Objet : Avis de l'État sur le projet de PLU de la commune d'Arbonne-la-Forêt

Référence : SUO 2017 - 178

N/Réf. : DR Paris/IE/JMD/... 
Objet : **Autoroute A6-Arbonne la Foret**
PLU – Avis sur projet arrêté

NOTE D'ANALYSE TECHNIQUE DU PLU D'ARBONNE LA FORET

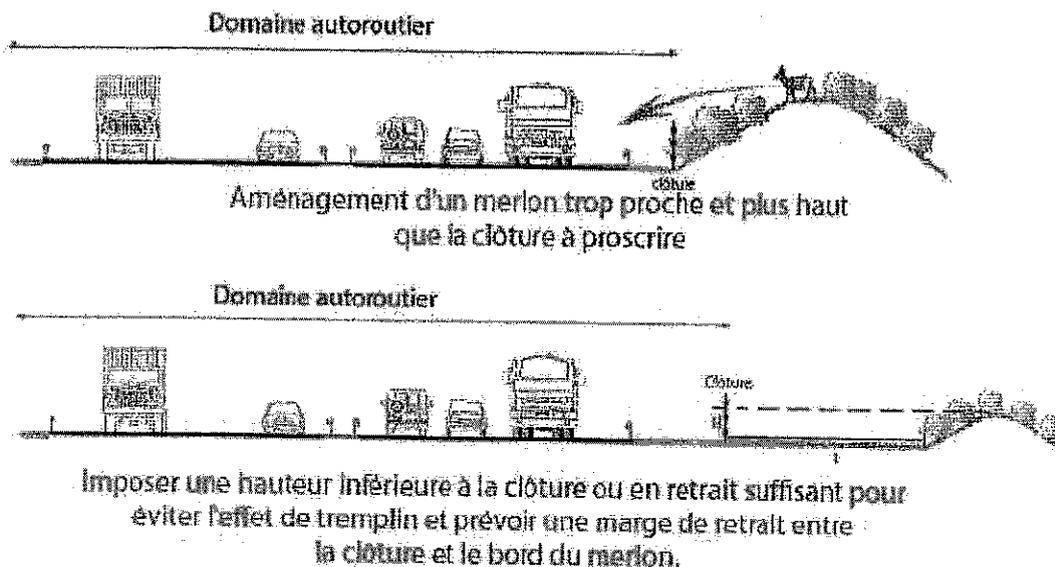
-Il est important pour le bon fonctionnement des ouvrages autoroutiers que les aménagements réalisés aux abords de l'autoroute n'impactent pas nos installations de gestion des eaux pluviales (fossés, bassins de rétention).

En effet, parfois par méconnaissance, des constructeurs ou exploitants agricoles rejettent leurs eaux pluviales dans le réseau d'eaux pluviales autoroutier, ce qui conduit à saturer ce dernier ou le charger de pollutions spécifiques que les ouvrages autoroutiers ne sont pas destinés à traiter.

Nous rappelons que nos installations de gestion des eaux pluviales sont dimensionnées et conçues pour protéger le milieu naturel de la pollution générée par l'infrastructure autoroutière. A ce titre, les constructions et installations non liées à l'activité autoroutière ne peuvent rejeter leurs eaux pluviales dans le réseau ou les ouvrages de gestion liés à l'autoroute, sauf accord exprès du gestionnaire.

Traduction possible : Préciser à l'article N4 que les constructions et installations non liées à l'activité autoroutière ne peuvent rejeter leurs eaux pluviales dans le réseau ou les ouvrages de gestion liés à l'autoroute, sauf accord exprès du gestionnaire.
